Datum
2024-10-09

Diarienummer
KS-2019/2662

Samrådsredogörelse – Utvecklingsplan för Skogås och Trångsund

Figur 1. Problemområden för dagvattensystemet i nuläge i västra Skogås. Röd skraffering visar områden med teoretisk kapacitetsbrist.

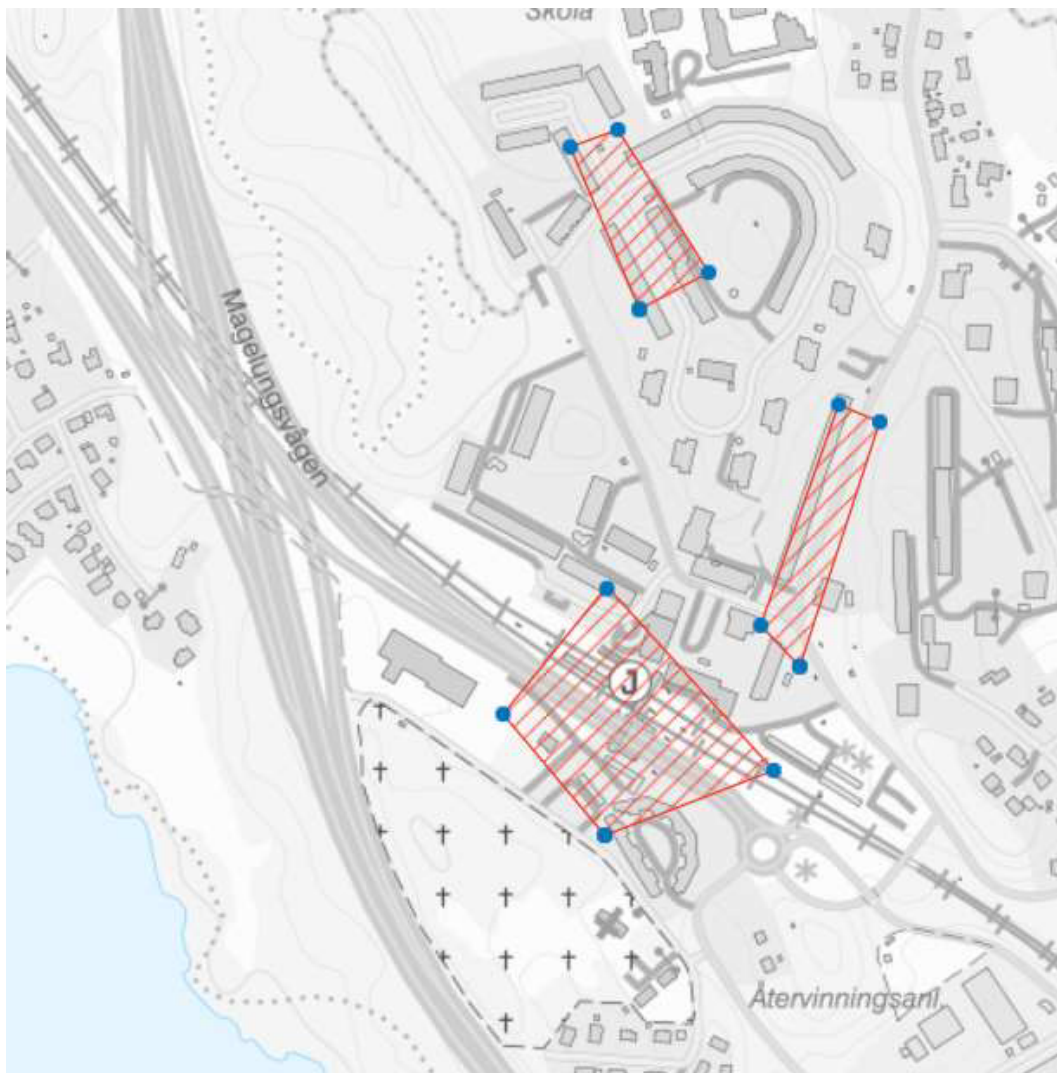
För de västra delarna av Skogås samt för en mindre del av Trångsund som avleds mot Magelungen har SVOA uppbyggda, kalibrerade hydrauliska dagvattenmodeller som beskriver nuläget. Simuleringar visar att det finns flera mindre områden med teoretisk kapacitetsbrist, se Figur 1 och 2.

För delarna av Skogås som avleds mot Drevviken samt för stora delar av Trångsund saknas dagvattenmodell. För dessa områden kan kapaciteten och eventuella åtgärdsbehov behöva utredas. Observera att andra delar av utvecklingsområdet inte har utretts med avseende på kapacitet i dagvattennätet. Om VA-system som korsar järnvägsspåret behöver justeras på grund av exploateringar krävs extra hänsyn och tid, samt samordning med Trafikverket.

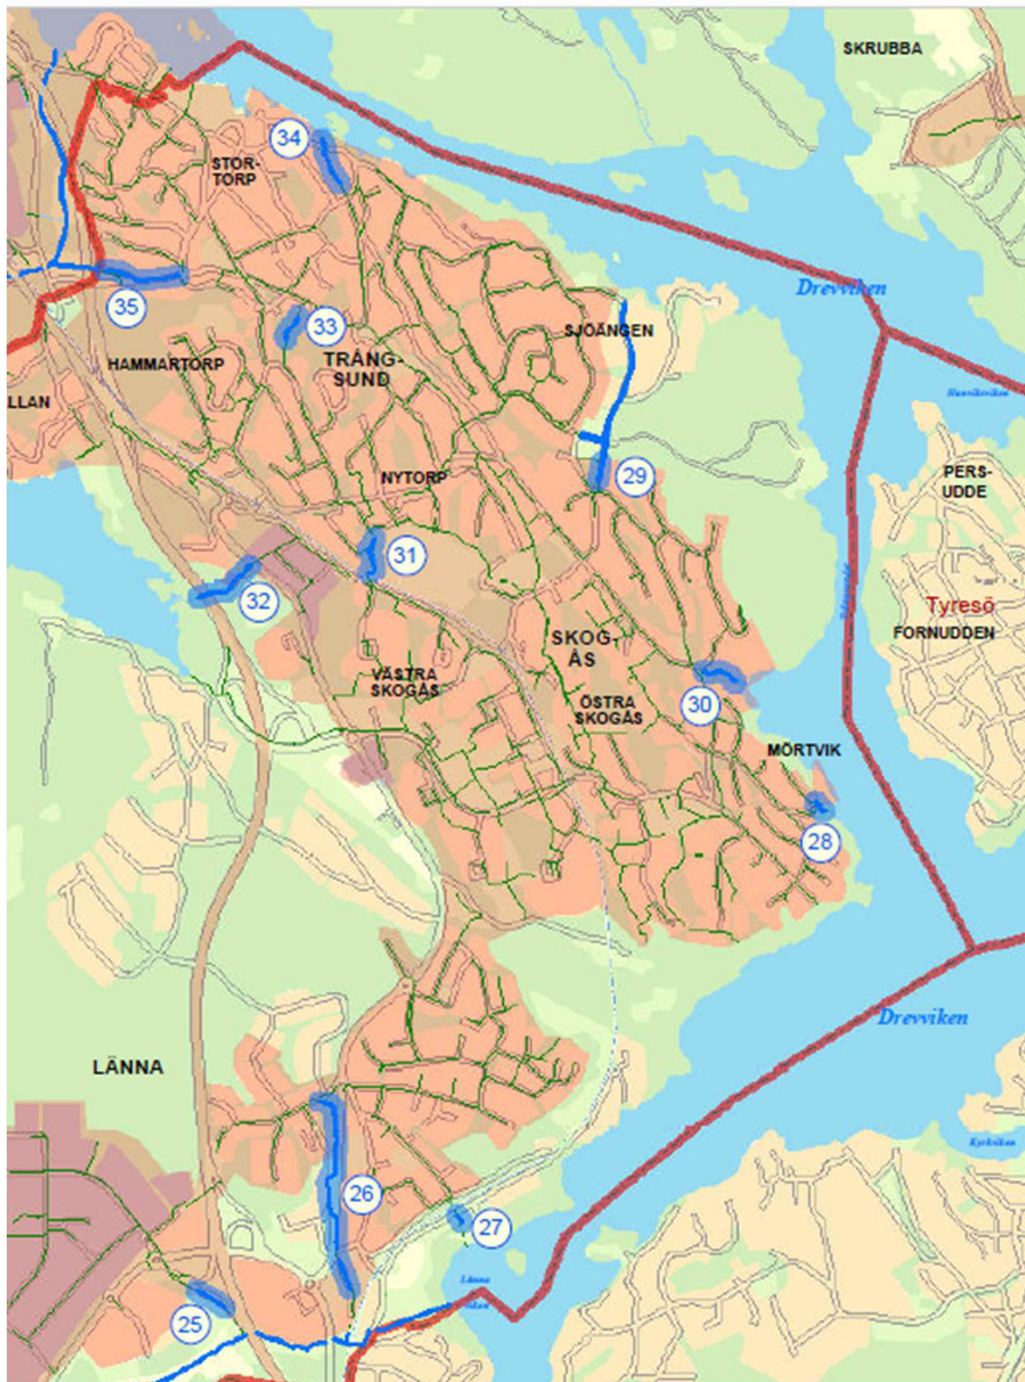
Det är positivt att platser för föreslagna samt möjliga åtgärder för att möta MKN tas upp i utvecklingsplanen. Däremot benämns den illustration som det i texten hänvisas till som "Karta som visar översvämningssområden och behov av skyfallsåtgärder" (sid. 40). Det råder alltså oklarhet kring vad denna illustration faktiskt visar. Med fördel skulle illustrationen kunna visa både åtgärder för att uppnå miljö kvalitetsnormer samt hantering av skyfall men det behöver tydliggöras vilket syfte de olika markerade platserna har i teckenförklaringen samt

titel på illustrationen. Att som tillägg även visa dessa platser i mer inzoomat läge skulle dessutom kunna underlätta planeringen i senare skeden.

Svar: Förvaltningen tackar för yttrandet och noterar de synpunkter som berör efterföljande planering. Utvecklingsplanen hanterar VA-frågor på ett övergripande plan. Vidare hantering av frågorna beskrivs i kommunens dagvattenstrategi som är under revidering och i vattentjänstplanen. Båda styrdokumenterna tas fram i nära samverkan med SVOA. Därutöver instämmer förvaltningen i att behovet av ytterligare samverkan kring utbyggnadstakten i området och den vidare utredningen av va-frågor. Inte minst för att säkerställa uppfyllandet av MKN i Magelungen och drevviken. Inför utvecklingsplanens antagande har resonemang tillförts om de lokala åtgärdsprogrammets kapacitet att kunna hantera en ökad belastning. Det bör exempelvis utredas om kapaciteten i föreslagna och redan genomförda LÅP-åtgärder kan utökas för att även ta höjd för kommande exploatering. I övriga planområdet behöver behovet av storskaliga dagvattenåtgärder utredas vidare i syfte att säkerställa miljö kvalitetsnormernas efterlevnad. Utvecklingsplanen kartmaterial har även förtydligats vad gäller lokalisering av LÅP-åtgärder i området, samma karta innehåller över

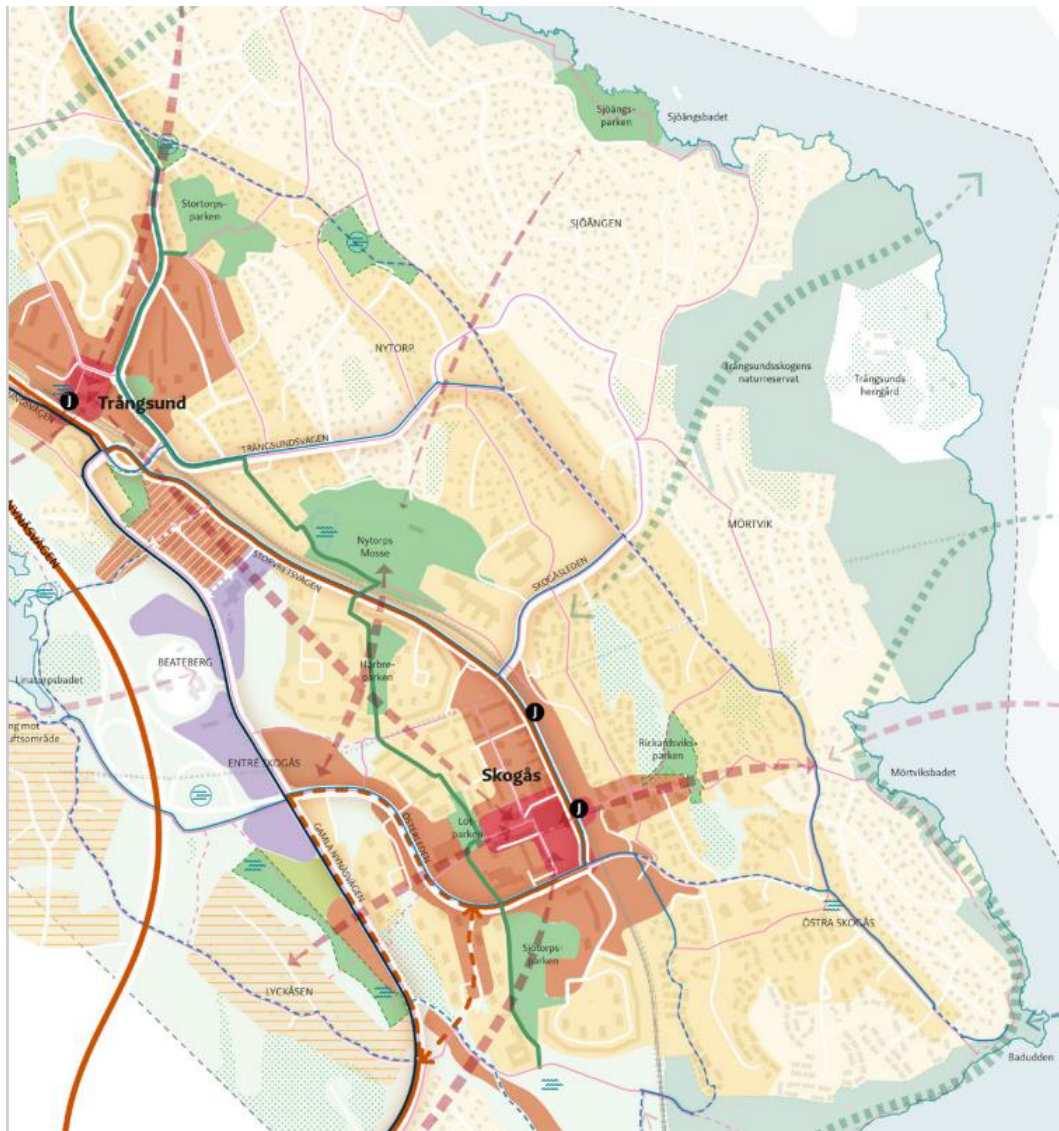
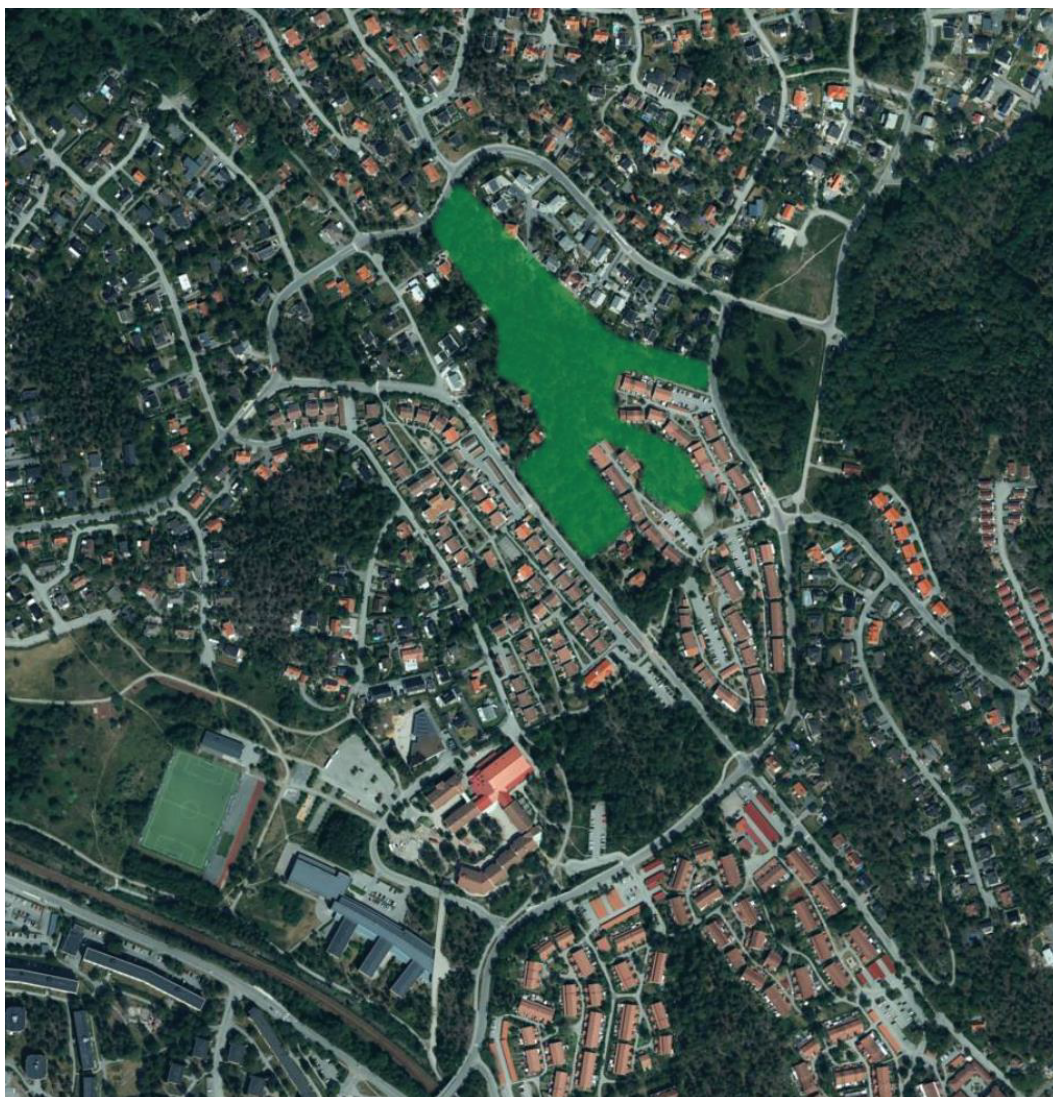
Vi har tagit del av förslaget till utvecklingsplan för Skogås och Trångsund. Vi noterar att delar av det värdefulla skogsområdet mellan Mörtviksvägen, Trångsundsvägen, Gärdesvägen och Balettvägen är markerat som ”stadsutvecklingsområde för mindre förtätning” och att övriga delar är markerat som ”område där komplettering kan prövas”.

Vi bifogar några kartor för att illustrera skogens utbredning, de ekologiska spridningskorridorerna och skogens roll i den övergripande grönstrukturen i Skogås och Trångsund. Skogen binder bland annat samman Trångsundsskogens naturreservat med Stortorpsparken, Rickardsviksparken och Nytorps mosse. Det är viktigt att den sammanhängande grönstrukturen bevaras för framtida generationer.

Skogsområdet och ekologiska spridningskorridorer, inzoomat.

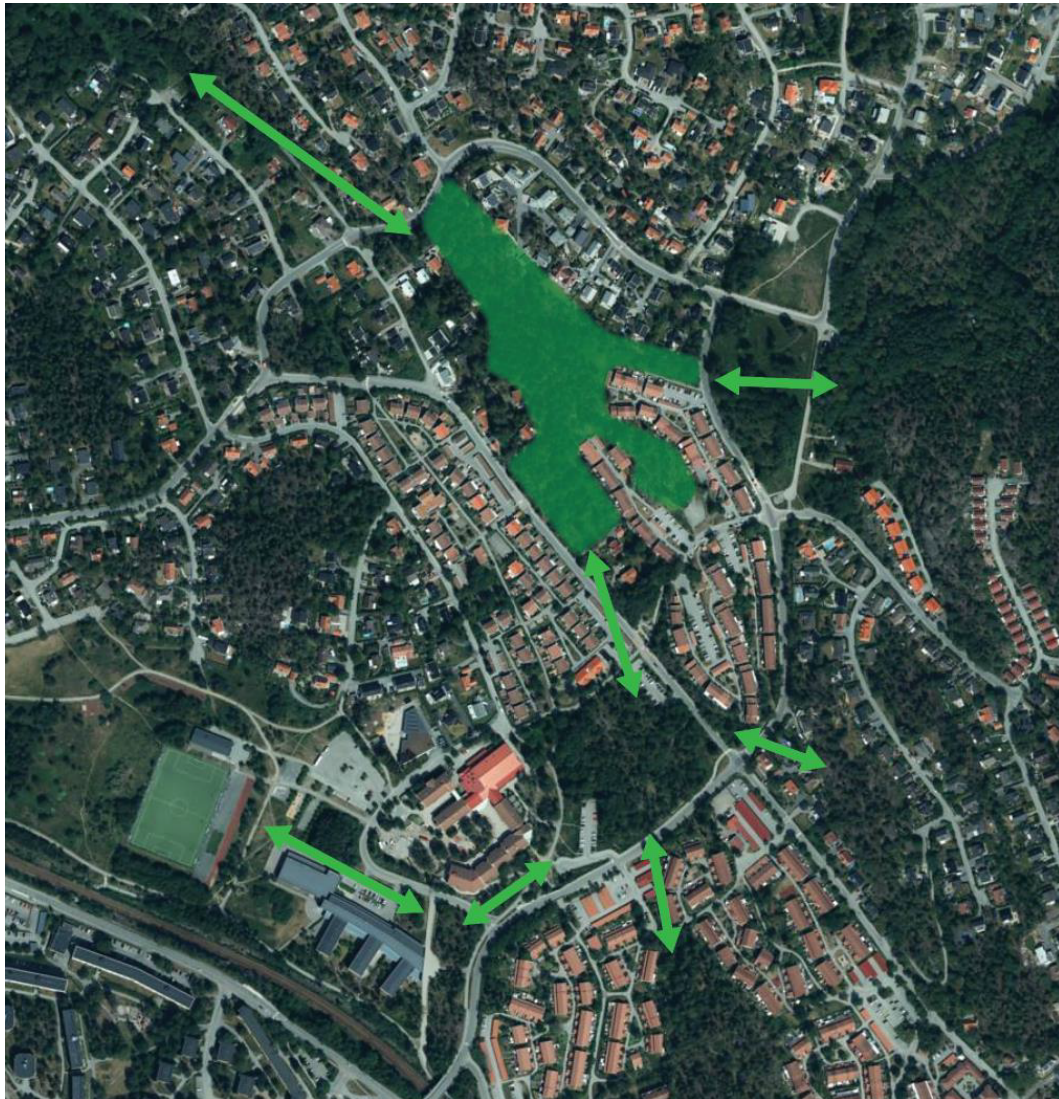
Det sammanhängande skogsområdet mellan Mörtviksvägen, Trångsundsvägen, Gärdesvägen och Balettvägen är en del av flera ekologiska spridningskorridorer och därmed en del i den övergripande grönstrukturen i Skogås och Trångsund. Skogen binder bland annat samman Trångsundsskogens naturreservat med Stortorpsparken, Rickardsviksparken och Nytorps mosse.
